**sur la révision à objet unique n°1 du plan local d'urbanisme  
(PLU) de Brue-Auriac (83) et le projet de création d'un parc  
photovoltaïque au sol au lieu-dit "Bois de Fave"**

**2022APPACA30/3130-3131  
- 2022APACA27/3139**

**Avis du 21 juin 2022 sur la révision à objet unique n°1 du plan local d'urbanisme (PLU) de Brue-Auriac (83) et le projet de création d'un parc photovoltaïque au sol au lieu-dit "Bois de Fave"**

Figure 2: à gauche, Carte de zonage PLU modifié (ajouts MRAe étiquettes et flèches noires) - Source : Règlement graphique du PLU (4.2) - à droite, Extrait plan de masse du permis de construire (ajouts MRAe étiquettes et flèches noires) - Source : demande de PC (PC2)

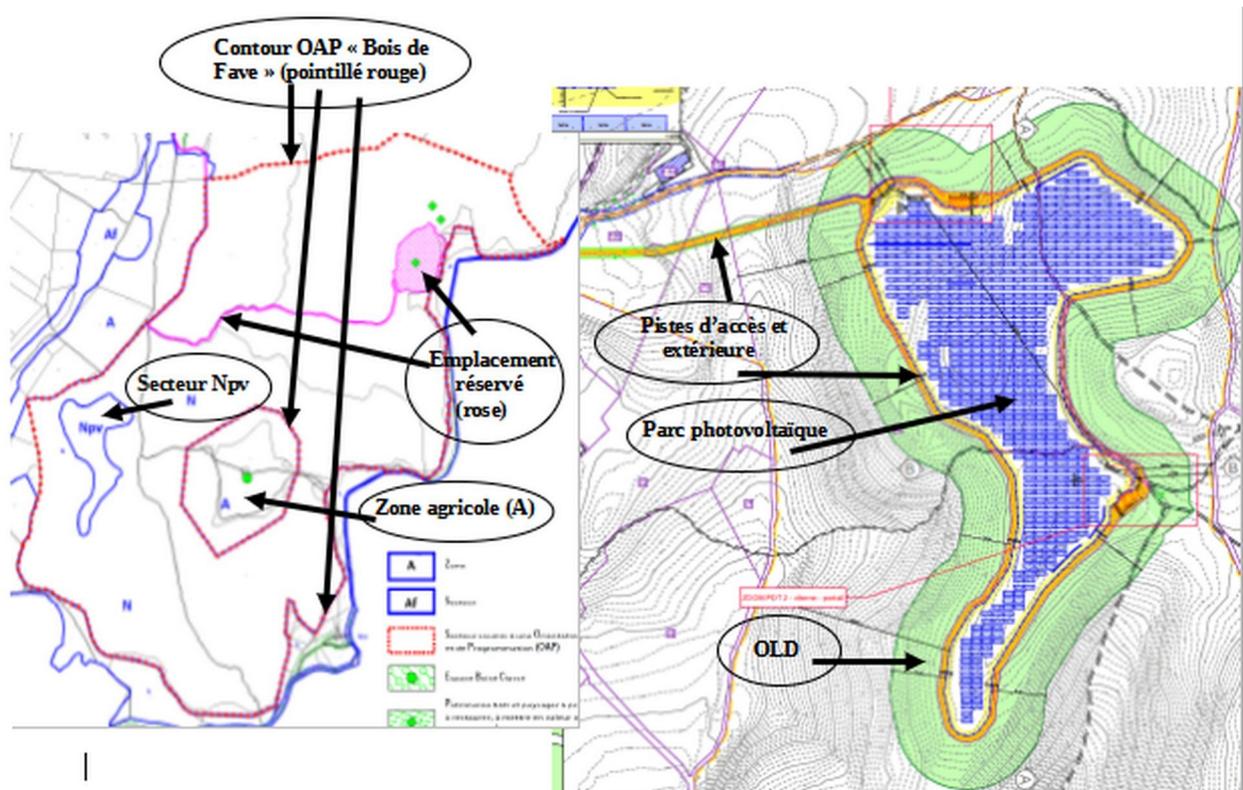
Le secteur Npv (futur parc photovoltaïque), inscrit dans l'OAP « Bois de Fave », fait l'objet d'une analyse d'incidences environnementales reprenant les éléments issus de l'étude d'impact du projet.

Cependant, le complément au rapport de présentation du PLU approuvé ne présente ni état initial de l'environnement, ni évaluation environnementale des 230 ha de parcelles forestières de l'OAP, alors qu'un certain nombre d'aménagements, dont des parcours de randonnée et des équipements de parcours santé, sont prévus dans le cadre de la valorisation du bois de Fave<sup>7</sup>.

Dès lors que la commune confirme, à travers son OAP « Bois de Fave », que le projet communal porte sur 239 ha comprenant « *plus de 230 ha de forêt dédiés au projet d'intérêt collectif et environ 7 ha au projet de production d'énergie photovoltaïque (projet d'intérêt général)* », pour la MRAe, l'évaluation environnementale de la révision du PLU doit être étendue à l'ensemble du secteur.

**La MRAe recommande d'évaluer les incidences de l'OAP « Bois de Fave » sur la totalité de son périmètre.**

Figure 3: Carte du DOO du SCoT Provence Verte Verdon - Source : Étude d'impact

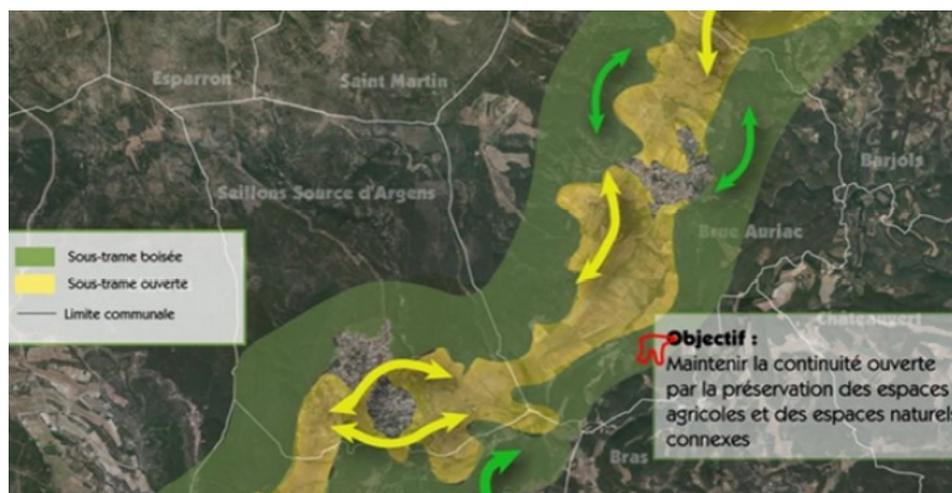
Or la zone de projet Npv se situe au niveau de la « sous-trame boisée » concernée par cet objectif. Le SCoT relève que le territoire de Provence Verte Verdon présente une trame verte et bleue (TVB) très bien conservée, liée à une matrice naturelle boisée dominante. Pour autant, l'étude d'impact conclut à des effets faibles du projet sur la TVB au motif qu'il « *ne crée pas de césure* ».

Pour la MRAe, la création d'une zone Npv, concernée par une « *continuité supra-territoriale potentielle* » identifiée dans la carte du réseau écologique de la TVB du SCoT, occasionnera une coupure artificialisée perceptible ainsi qu'une fragmentation écologique au sein de ce réservoir de biodiversité.

**La MRAe recommande de justifier la compatibilité du projet avec le SCoT Provence Verte Verdon en ce qui concerne la trame verte et le risque incendie.**

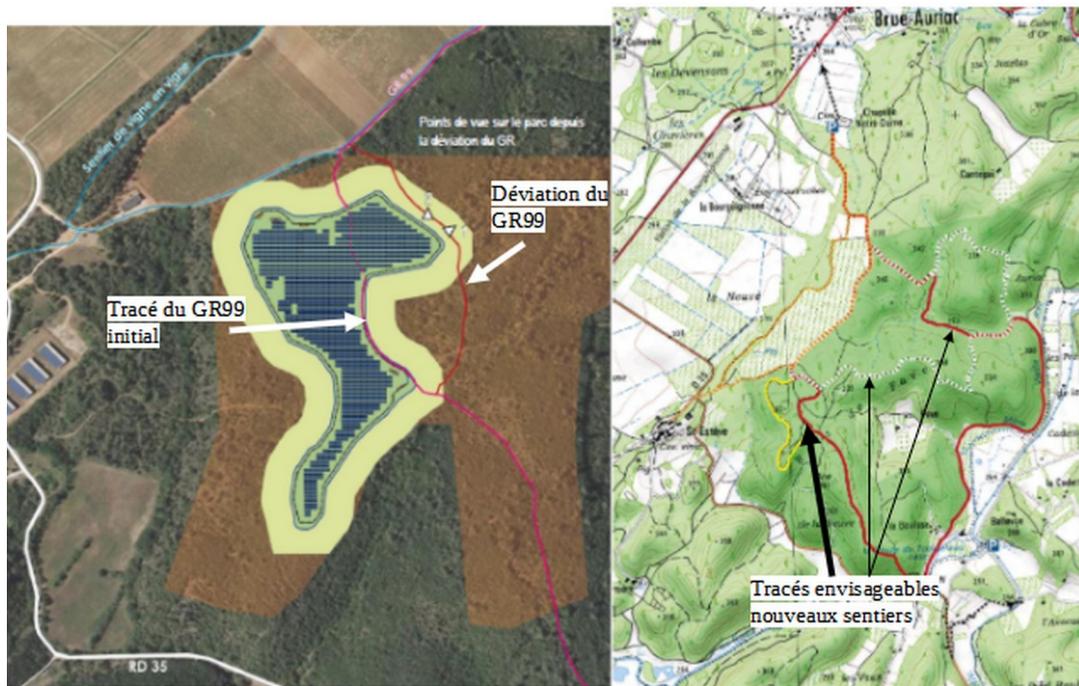
Dans le cadre du projet, le dossier indique qu'une partie du GR99 traversant l'emprise du projet de parc photovoltaïque sera supprimée et que l'itinéraire sera reporté sur un chemin existant. L'impact de ce nouvel itinéraire est jugé comme moyen à fort selon les secteurs. La MRAe relève une différence entre le tracé indiqué dans l'étude d'impact et celui prévu dans l'OAP « Bois de Fave », qui apparaît comme une simple déviation via le chemin périmétral créé dans le cadre du parc photovoltaïque, offrant ainsi une visibilité beaucoup plus importante sur le parc.

Une mise en cohérence de la déviation du tracé du GR99 entre le dossier de l'étude d'impact du projet et celui de la révision du PLU est nécessaire.
